## DETERMINA N° 1475 DEL 27/11/2020

**OGGETTO: PROVVEDIMENTO DI ESCLUSIONE PROCEDURA DI VALUTAZIONE  
IMPATTO AMBIENTALE AI SENSI DELL' ART. 19 D.LGS. 152/2006  
DITTA: SUPERMERCATI TOSANO CEREASRL  
PROGETTO: AMPLIAMENTO DI 1.500 MQ DELLA SUPERFICIE DI VENDITA DI UN  
ESERCIZIO COMMERCIALE ESISTENTE  
LOCALIZZAZIONE INTERVENTO: COMUNE DI CORNEDEO VICENTINO**

## VERBALE DELLA COMITATO TECNICO PROVINCIALE VIA DEL 12-11-2020

PARERE N. 23/2020

*Pianta dell'invase di laminazione e dei dispositivi di adduzione delle acque*

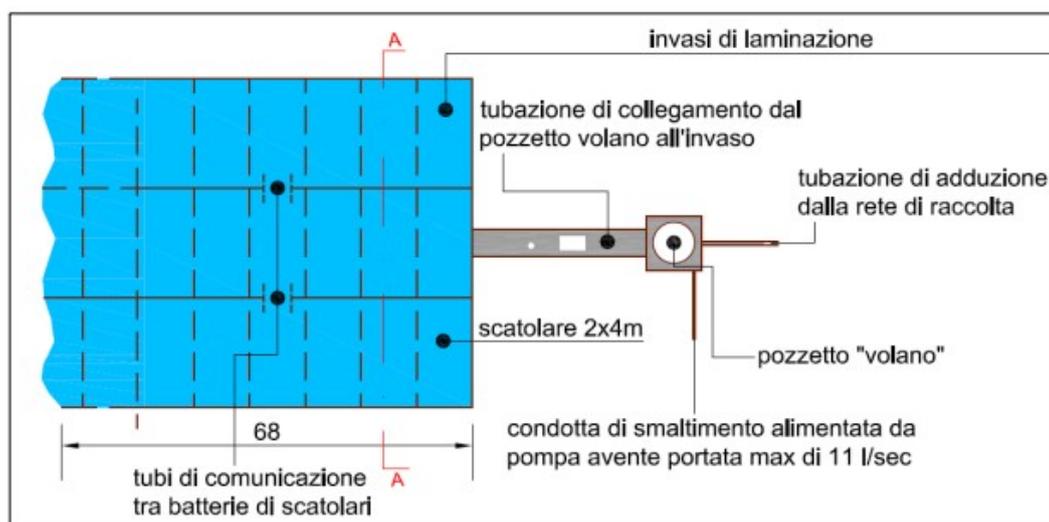
Con riferimento alla prima documentazione presentata si è osservato quanto di seguito:

- in tema di rifiuti, quali siano le previsioni di gestione dei rifiuti a seguito della realizzazione dell'intervento e siano previste specifiche politiche preventive sulla produzione e riduzione dei rifiuti;
- precisare la situazione relativa all'installazione dei punti di ricarica elettrica degli autoveicoli, in conformità alla normativa vigente.

Le integrazioni fornite hanno soddisfatto quanto richiesto.
